設計成果改善事例集

令和2年12月

静岡県 交通基盤部

河川海岸 『ブロック張基礎の施工時の不安定』

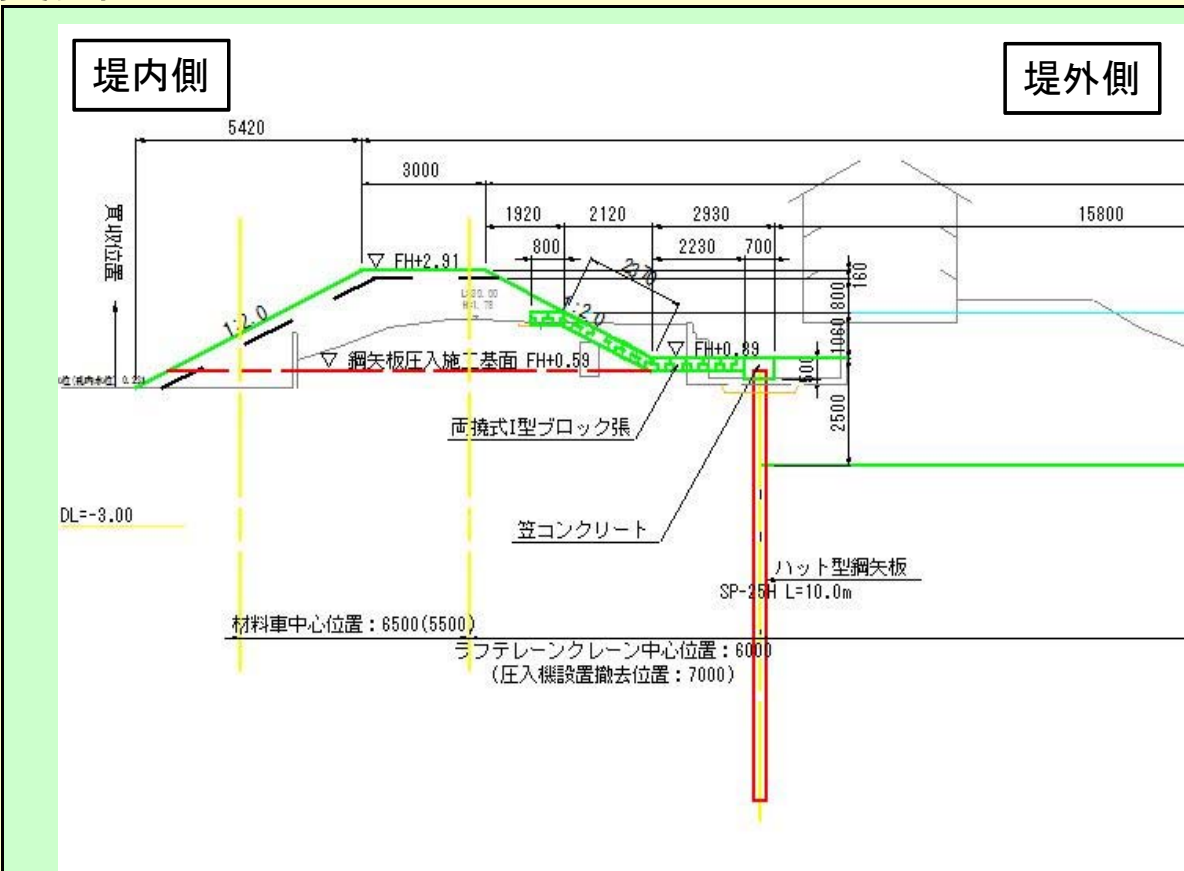
河川改修事業で設計をもとにブロック張護岸工の施工を行っていたが、基礎の施工に伴い、掘削を行っていたところ、砂層で湧水により掘削面が安定せず、ブロック張基礎の施工が出来ないという事態が発生した。また、工事箇所の上流においても、同様の地質にブロック張護岸の設計を行っており、急遽履行期間の延長をし、同様の現象が発生しないような護岸設計を行うこととなった。

工事監理連絡会を開催し、当初設計を見直すこととなった。検討した結果、基礎の施工に伴い掘削の必要がない矢板護岸に変更した。

『現場条件に適する消波ブロックの据付方法』

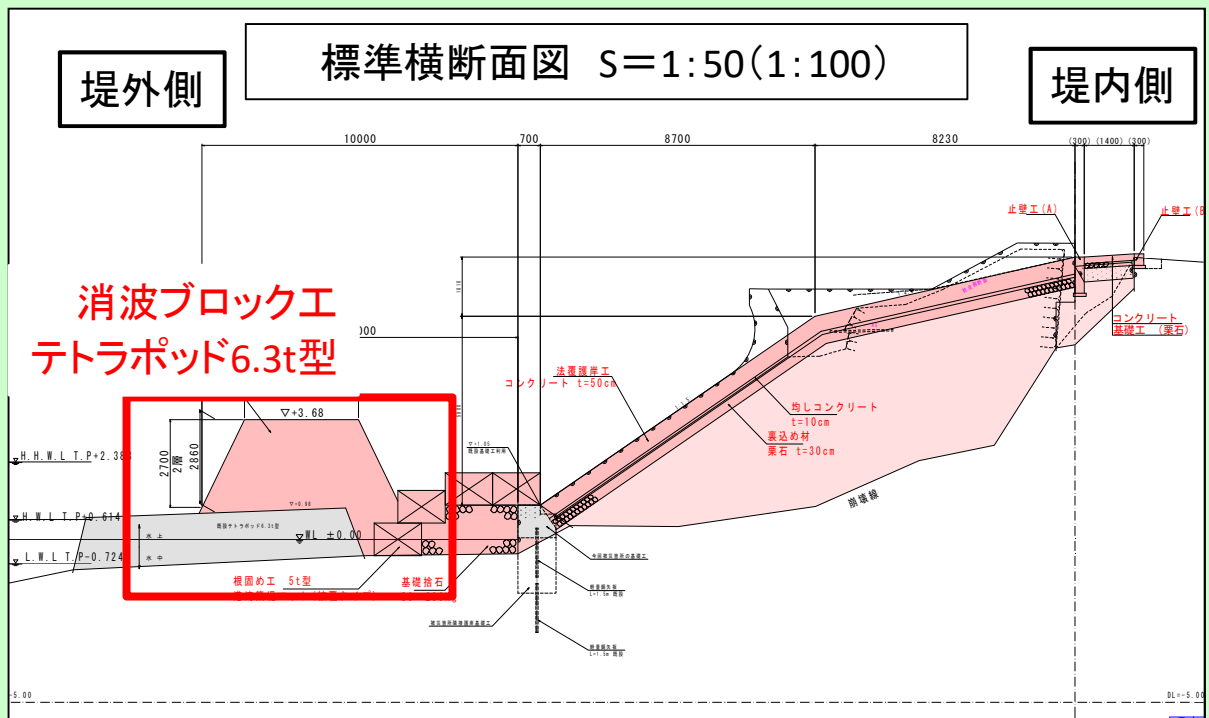
1 成果不具合の原因	施工方法に関する知識不足
2 具体的な内容	消波ブロックの据付け条件を「層積み」としていたが、現地を精査した結果、所定の施工管理基準規格値内の据付けが困難であることが判明した。
3 成果不具合に対する対処(対応)	設計図書の照査に基づき、現場条件に適した積算条件「乱積み」に変更する。
4 考えられる原因	既設消波施設が層積みされていることから層積みを想定していたが、被災後の不陸状況を加味して積算条件を設定していなかった。
5 改善策	発注者・受注者双方が現場状況を確認し、照査精度の向上に努める。

『施工ヤードの確認不足』

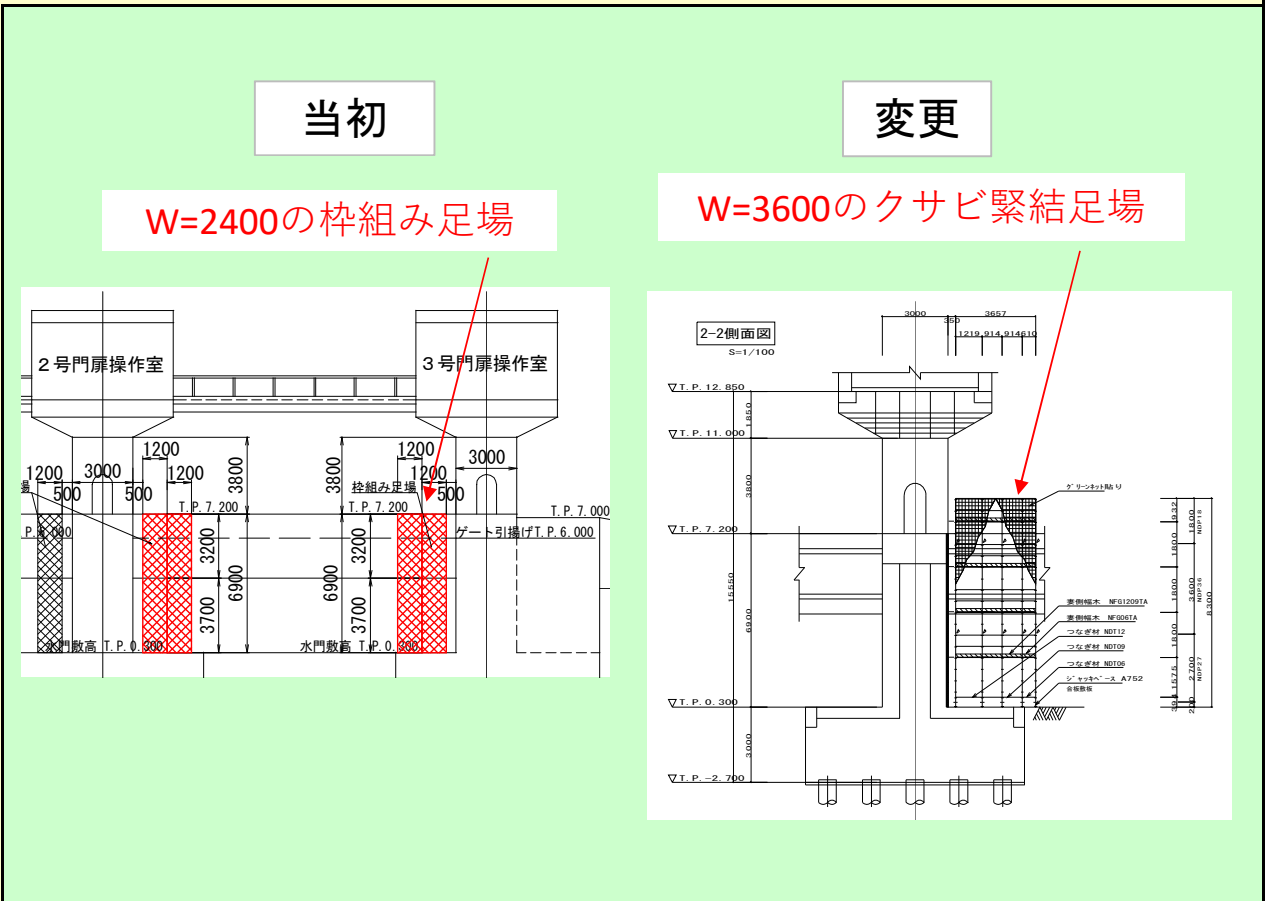
既存構造物の表面を削孔し、専用モルタルを充填した後にせん断補強鉄筋を差込み、構造躯体と一体化を図ることで、部材のせん断耐力を向上させるPHb工法を採用した。しかし、PHb挿入時に施工ヤードおよび作業員の通路を確保するため、W=3000mm程度の幅が必要であったが、W=2400mmの枠組み足場しか計上されていなかった。

幅3600mmのクサビ緊結足場を施工した。

『簡易貫入試験の過信』

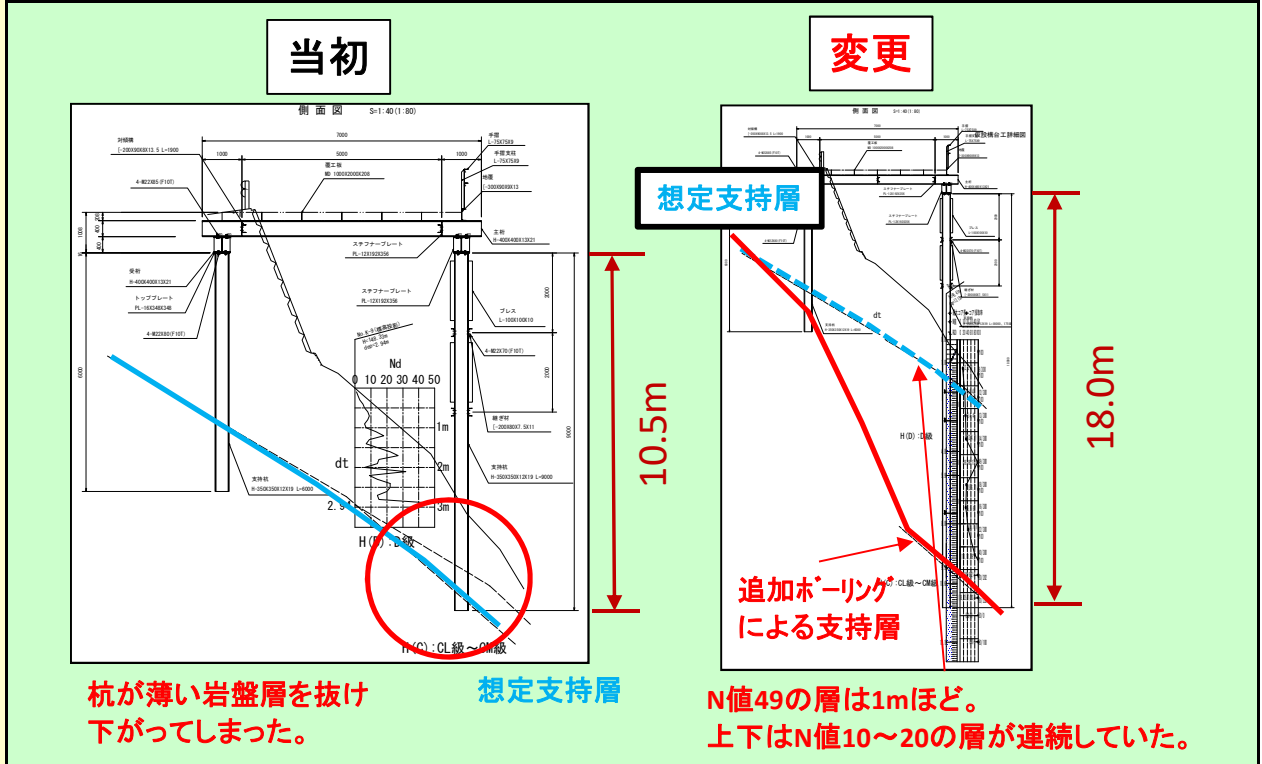
仮設構台の支持杭(H鋼)は、本堤のボーリング調査及び打設箇所付近の簡易貫入試験より、L=10.5mとしていたが、実際に杭を打設したところ、固い層を貫通し、杭が止まらず、工事がストップしてしまった。

工事を一時止め、支持杭の打設箇所でボーリング調査を行ったところ、設計上支持層としていた岩盤層は1m程度しかなく、その下にはN値10~20の層が数mあり、その下に連続した岩盤層が見つかった。このため、支持杭の長さを延長して、杭施工会社で構造計算をやり直してから、施工を再開した。

『地質調査の実施不足』

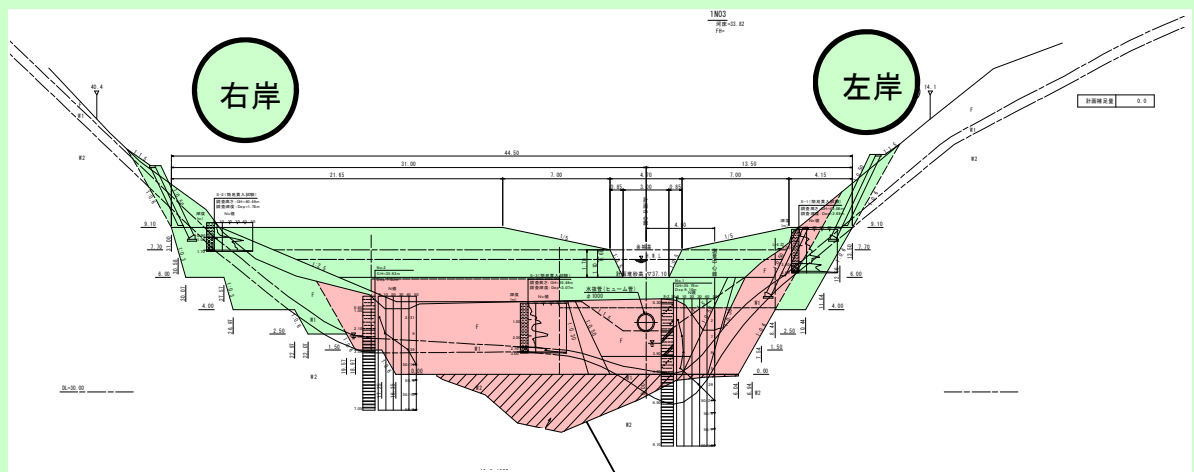
1 成果不具合の原因	事前の調査・確認不足
2 具体的な内容	砂防堰堤施工前に、施工業者が支持層を確認したが、設計に示された箇所に支持層が現れなかった。
3 不具合に対する対処(対応)	支持層が出るまで直接掘削し、軟弱層は廃土し、置換コンクリート工に変更した。
4 考えられる原因	設計に際し、砂防堰堤予定位置の左右岸付近で、計2本のボーリング調査を実施したが、中央位置のボーリング調査を実施しなかった。
5 改善策	砂防堰堤設置位置は沢地形になっていることから、中央付近の支持層が深いと想定できる。監督職員(県職員)、地質調査会社、コンサルの3者が集まり、現場状況を踏まえた上で、必要な地質・土質調査の種類・数・性状の評価等について、確認すべき。また、設計の各段階で、調査・設計について、県庁砂防課(担当事業課)などの専門家・経験者の意見をもらえば、設計ミスを防ぐことができたと考える。

置換コンクリート

『地質調査の実施不足』

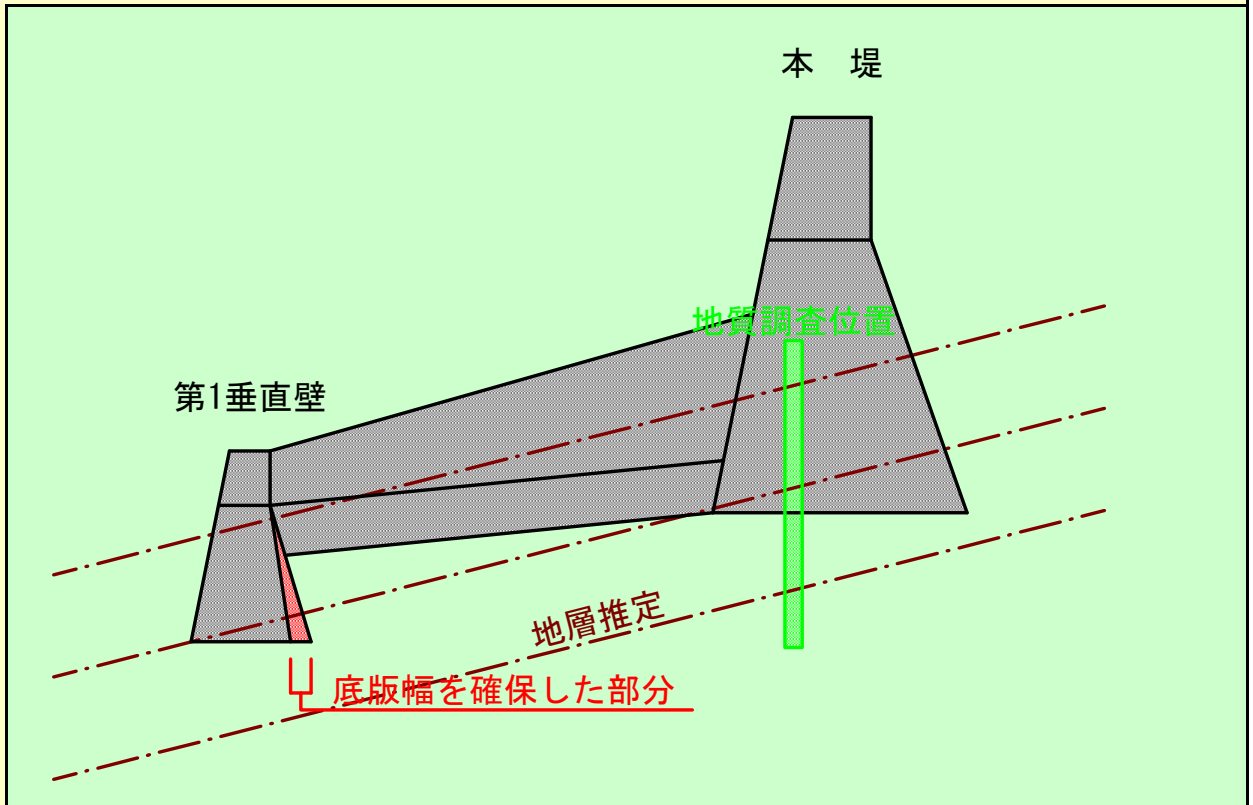
1 成果不具合の原因	事前の調査・確認不足
2 具体的な内容	砂防堰堤において、本堤軸の地質調査結果から地層縦断を推定し、下流施設である第1垂直壁の支持力は確保されるものとして発注したところ、地盤支持力が得られなかった。
3 不具合に対する対処(対応)	現地での平板載荷試験により地盤支持力の確認を行い、支持力を満足できる第1垂直壁の底版幅を確保した。
4 考えられる原因	<ul style="list-style-type: none">・現場の地盤状況が変化しており、1本の地質調査では基礎地盤の把握が十分でなかった。・第1垂直壁位置での地質調査が行われていなかった。
5 改善策	支持力確認が必要となる第1垂直壁位置でも地質調査を行う。

『仮設計画段階で借地の期間確認不足』

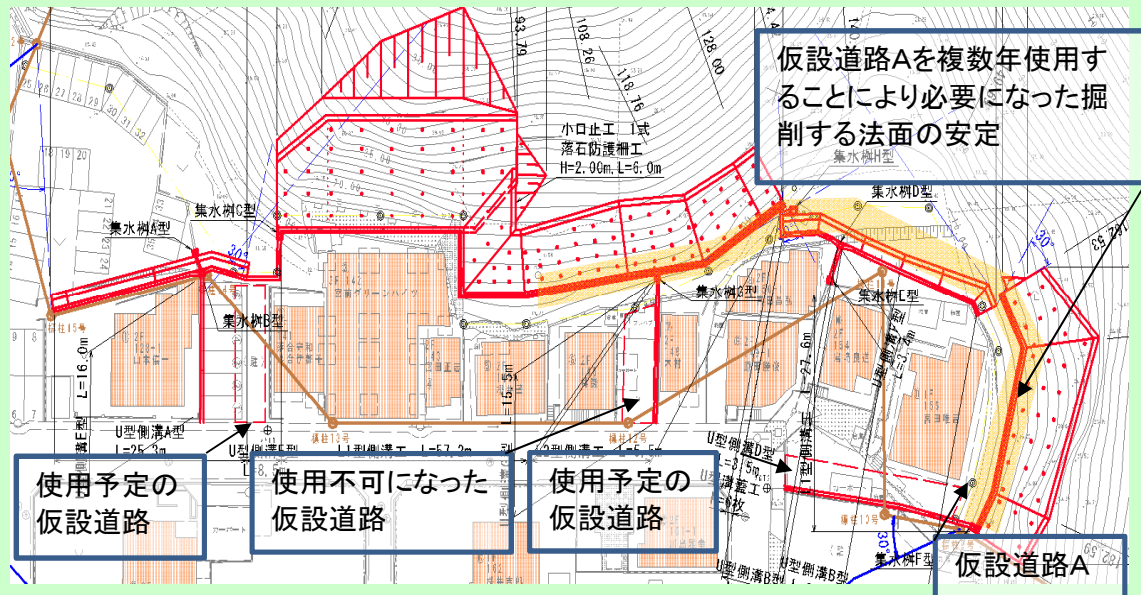
工事現場に進入する仮設道路の1つが借地できなくなったため、仮設道路Aを複数年使用する必要が生じた。しかし、当初計画では単年度施工を予定していたため、仮設道路に隣接する切土法面の安全対策なしでは、安全な施工が困難となった。
- 3 不具合に対する対処(対応)**

モルタル吹付を追加計上する事で、工事期間中の仮設道路に隣接する法面崩落の危険性を防いだ。
- 4 考えられる原因**

港湾 『経済性・安全性に不十分な比較検討』

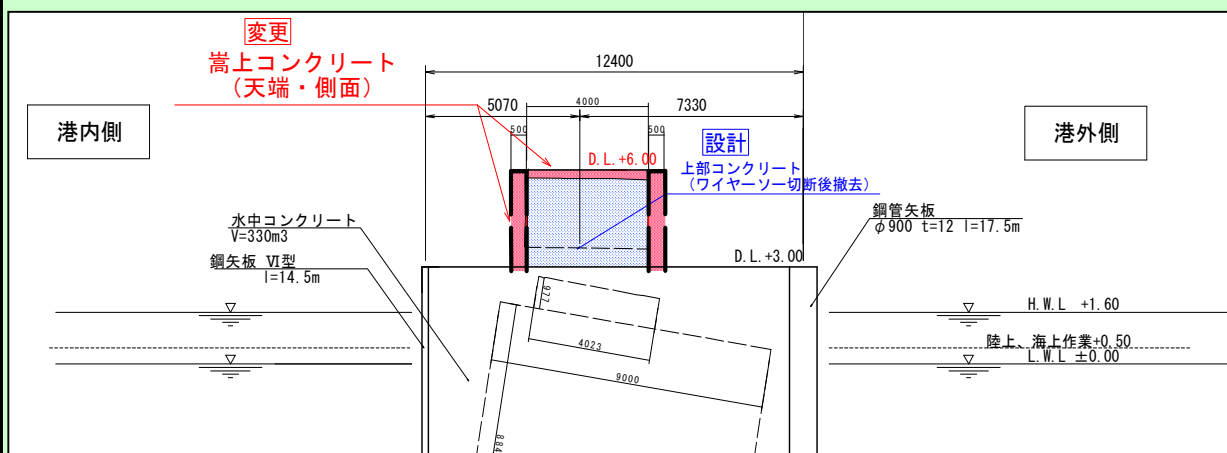
1	成果不具合の原因 施工方法に関する知識不足
2	具体的な内容 設計では、破損した上部コンクリートをワイヤーソーで切断し撤去したうえで、水中コンクリートを打設する計画であったが、工事実施に伴い調査した結果、破損した部分を存置して上部コンクリートを打設することが可能であった。
3	不具合に対する対処(対応) 上部コンクリート撤去に必要な、ワイヤーソー切断工を除外した。存置した上部コンクリート側面及び、天端に嵩上コンクリートを打設することとした。
4	考えられる原因 構造的に安全な、復旧方法のなかで、経済的となる既設構造物を有効に利用する考えが欠如していた。
5	改善策 現場条件をよく確認しながら、より良い復旧方法をコンサルタントと打ち合わせを行う。なお、今回、ワイヤーソー切断工の直接工事費が約7百万円と高額であった。このため、今後の別工事においても、施工費が高額になる工種においては、十分な検討が必要である。

その他『現地条件にそぐわない部品交換』

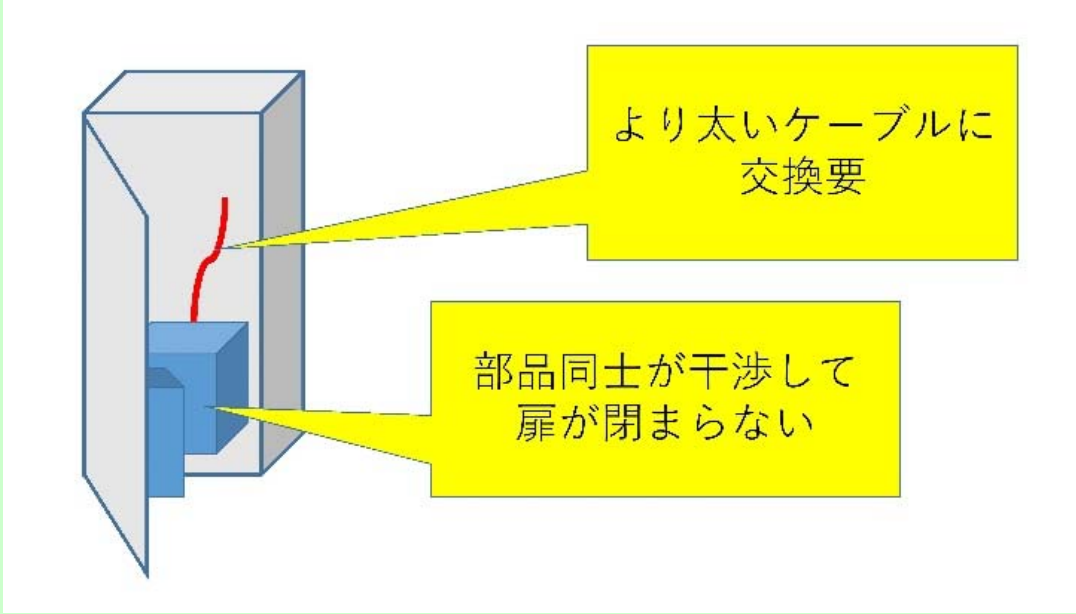
1	成果不具合の原因 事前の調査・確認不足
2	具体的な内容 受変電盤の改造方法は、部品交換及び追加のみにより行うこととして発注したところ、盤内部のケーブル張替えや扉の再製作等の追加の改造を行わなければ、部品が収まらず十分な機能も発揮しないことが判明した。
3	不具合に対する対処(対応) 盤の改造方法を、「現地での部品交換及び追加の実施」ではなく、「工場で改造した盤に交換」とした。
4	考えられる原因 <ul style="list-style-type: none">・現地の確認を怠り、改造の内容を安易に部品交換等のみとした。・既設メーカーへの確認が不十分だった。
5	改善策 <ul style="list-style-type: none">・現地の確認を実施し、部品の追加の場合は十分なスペースがあるか良く検討する。・既設メーカーへの確認を十分に行う。
6	参考図等  <p>The diagram shows a 3D cutaway view of a control panel. A red cable is shown entering from the top and connecting to a blue component inside. A yellow callout box points to the cable with the text 'より太いケーブルに交換要' (Need to exchange for a thicker cable). Another yellow callout box points to the blue component with the text '部品同士が干渉して扉が閉まらない' (Parts interfere with each other, door won't close).</p>

その他 『鉄筋の搬入基準について確認不足』

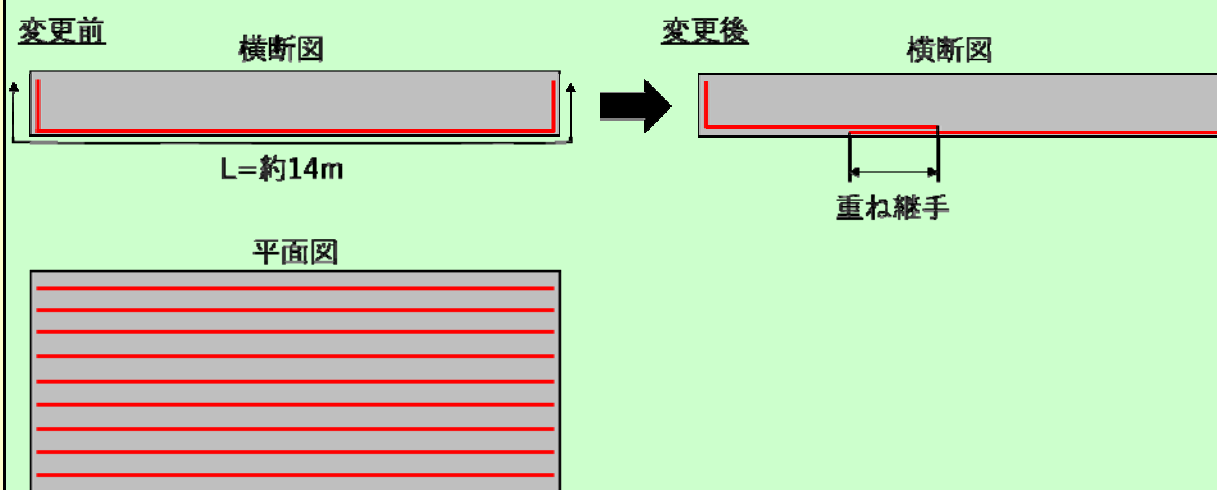
1 成果不具合の原因	基準類の確認不足
2 具体的な内容	長辺が約12mあるコンクリートスラブを打設予定であったが、それに用いる鉄筋長が設計上、陸送可能である鉄筋長12mを超えていたため、陸送搬入が出来なかった。
3 不具合に対する対処(対応)	設計コンサルタントと協議し、鉄筋長12mを超えるものについては、重ね継手で施工することとした。
4 考えられる原因	施工現場における鉄筋の搬入基準を把握できていなかった。
5 改善策	設計段階より、現場の施工条件を把握し、実際に施工可能な設計条件の確認を行う。
